Centre d'Études des Tunnels

**Tranchée couverte du Vachon
ViaFluvia**

Réf. CETU : affaire n° ING-24-01
Affaire suivie par : Jeanne Doreau-Malioche

Note Technique

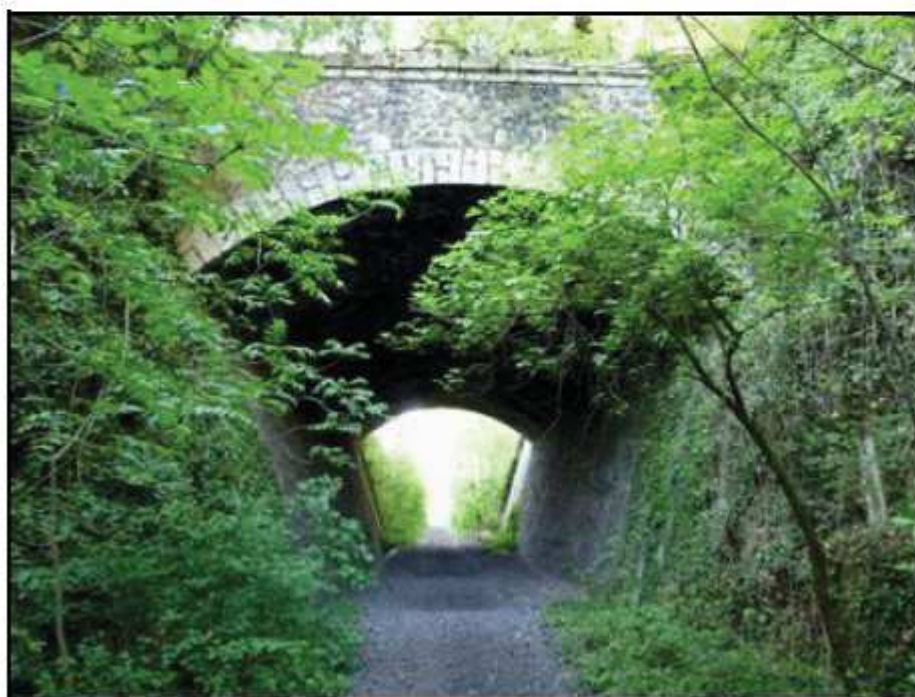
Sur les parties visibles, les têtes de l'ouvrage sont en bon état général. On relève toutefois un disjointoiement localisé sur le tympan maçonné au-dessus de l'entrée sud. La profondeur du disjointoiement est estimée à plusieurs centimètres et quelques moellons semblent déchaussés (Illustration 3).

Quatre fissures transversales sont observées sur la calotte, à proximité des entrées de la tranchée couverte. On relève notamment une fissure millimétrique dans les moellons et ouverte d'environ 5 cm dans les joints, au PM20 (Illustration 4). L'ouverture qui semble importante dans les joints peut également correspondre à du disjointoiement. Cet élément fera partie des vérifications à faire avant mise en exploitation de l'ouvrage (voir la proposition de plan d'actions en section 4.). Cette fissure parcourt toute la calotte. Les trois autres fissures millimétriques sont localisées sur la partie ouest de la calotte, entre les PM0 et PM5.

Les piédroits ne présentent pas de désordre à l'exception de quelques moellons manquants au niveau de l'entrée nord, côté ouest (Illustration 5). Cette zone est en partie dissimulée sous la végétation. Les fissures transversales observées en calotte ouest, sur la même zone, pourraient être liées à ces désordres en piédroit.

La végétation qui se développe à l'intrados de la tranchée couverte et sur les tympans devra être retirée afin de vérifier l'état du parement actuellement masqué au niveau des tympans et des entrées nord et sud. La végétation peut également favoriser la rétention d'humidité et le déchaussement de moellons. Ceux-ci pourraient alors chuter sur la voie.

D'abord, la visite permettra de disposer d'un relevé factuel de l'ensemble des désordres (sur les tympans, la calotte et les piédroits) qui servira d'inspection détaillée de référence pour la surveillance ultérieure de l'ouvrage. En particulier, la visite permettra de vérifier l'étendue du disjointoiment au niveau du tympan sud et de statuer sur la nécessité de rejointoyer cette zone pour éviter la chute de moellons sur la voie. Il s'agira également d'examiner la fissuration de la calotte au contact du parement. Il est notamment important de connaître l'ouverture réelle de la fissure au PM20, de vérifier si celle-ci présente un désaffleurement ou un rejet et si elle est accompagnée d'autres désordres non visibles depuis la plateforme, par exemple des zones sonnant le creux. Cela permettra d'analyser l'origine possible de cette fissure et de statuer sur les suites à donner à celle-ci.

Les pierres absentes au niveau du piédroit ouest à l'entrée nord ne présentent pas de risque pour la structure à court terme. Néanmoins, afin d'éviter que le phénomène ne s'étende et n'impacte la calotte, une reprise localisée du piédroit ouest est à prévoir avant la mise en service.
